Opinia Nr 009323

z wyników przeprowadzonych oględzin - ekspertyzy urządzeń grzewczo-kominowych

w budynku przy ul. PADEREWSKIEGO nr 22/15 w Wąbrzychu
dotycząca urządzeń grzewczo-kominowych używanych przez MBB Sp. z o.o
13 04 - Nowe Miasto

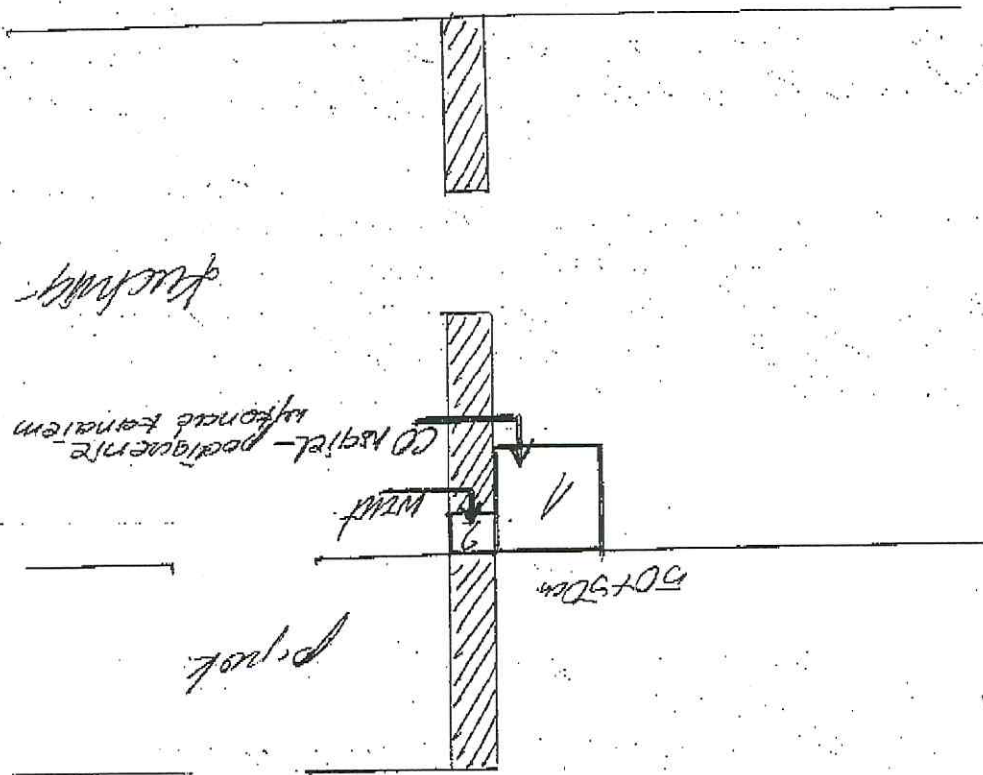
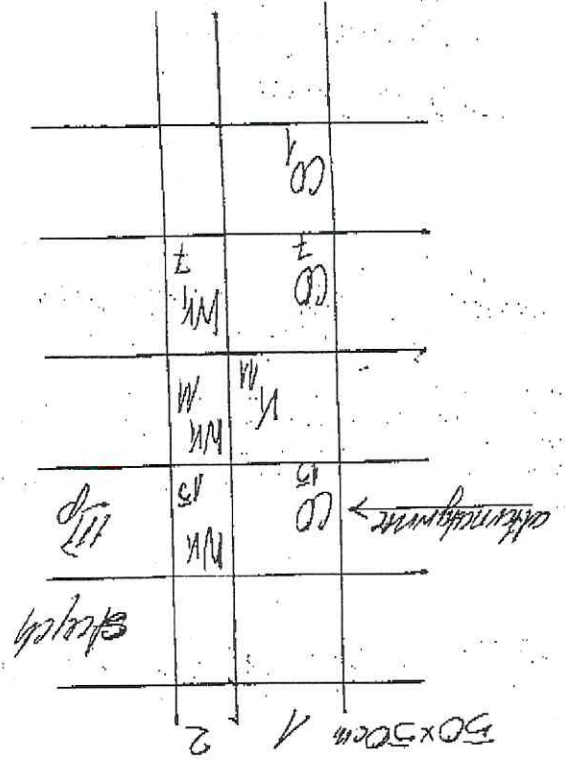
Kocioł gazowy z zamk. komorą spalania (Hondens) podłączony do zastępnego układu wentylacji mechanicznej - mechanicznej zgodnie z wymogami producenta i projektem.
Wentylacja mechaniczna kuchni i łazienki - ciąg mechaniczny.

Alternatywnie: piec CO na paliwo stałe podłączyć do przewodu m. 1 o wym. 50x50 cm, kominem potężniejszym.

Inne uwagi: Dla pieca CO na paliwo stałe należy wykonać nawiew o pow. 200 cm²
